BREYTING Á DEILISKIPULAGI HELGAFELLSLANDS, 3. ÁFANGI

Vegna breytingar á bílastæðum við Varmárveg

DEILISKIPULAGSBREYTING

UMHVERFISSVIÐ MOFELLSBÆJAR

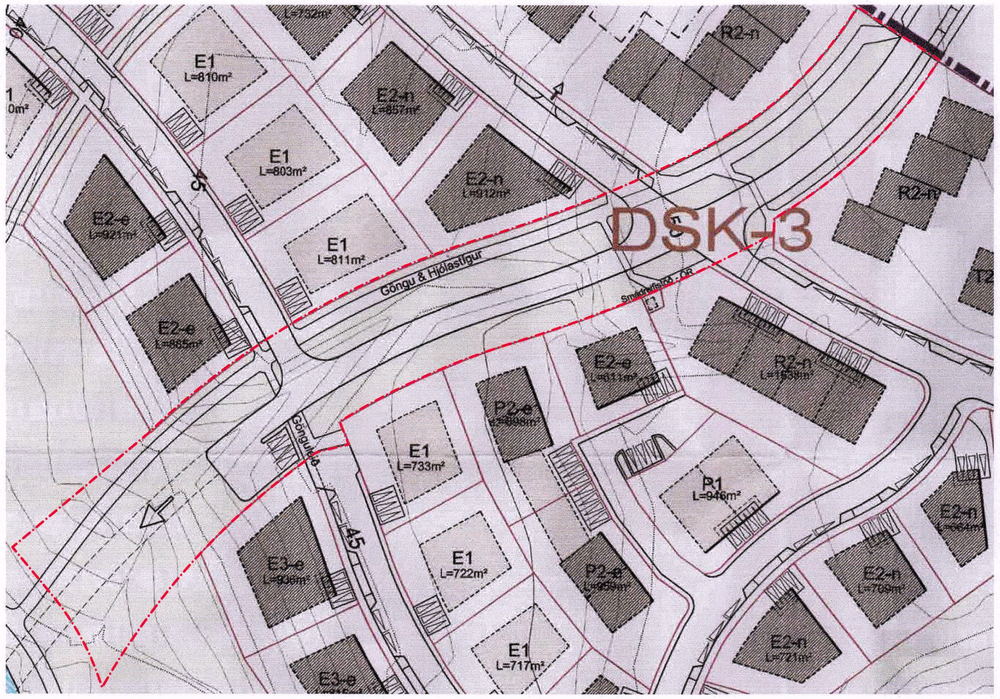
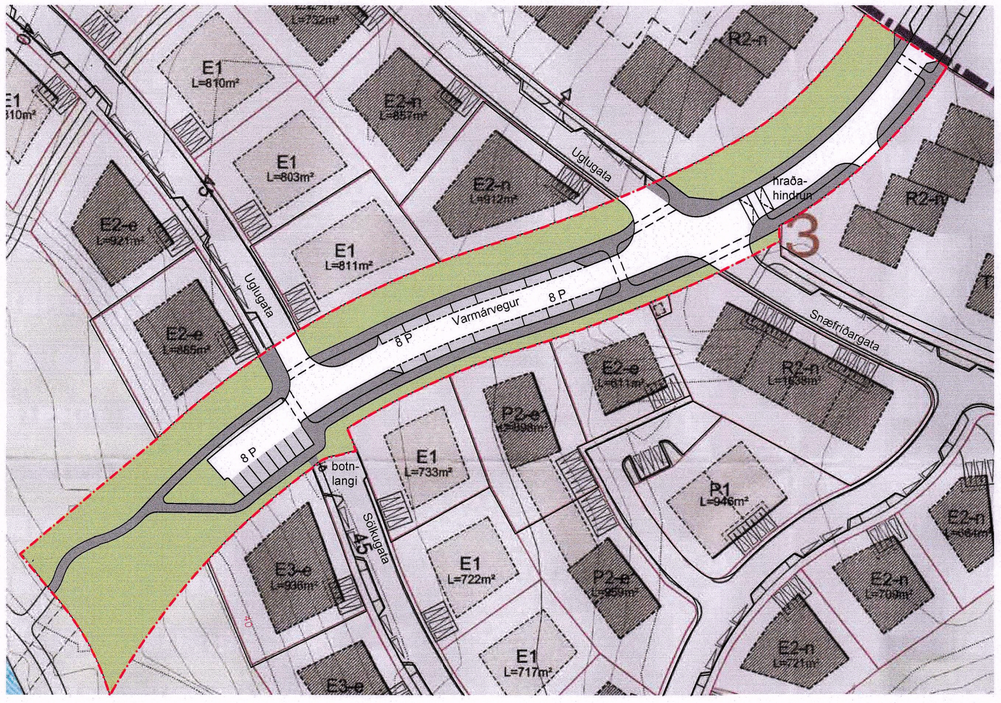
- bílastæðum við Varmárvegi milli botnlanga Uglugötu og Sölkugötu er fjölgað um 16 stæði.
- Lega á göngu- og hjólastíga breytist.
- gert er ráð fyrir hraðahindrun ofan við gatnamót Snæfríðar- og Uglugötu.
- Fyrri breyting á opnun á Sölkugötu við lóðir nr. 16 og 22 breytt í upprunalegt horf og verður aftur botnlangi.
- Stígar breytast neðan við bílastæðin við enda Varmárvegar.
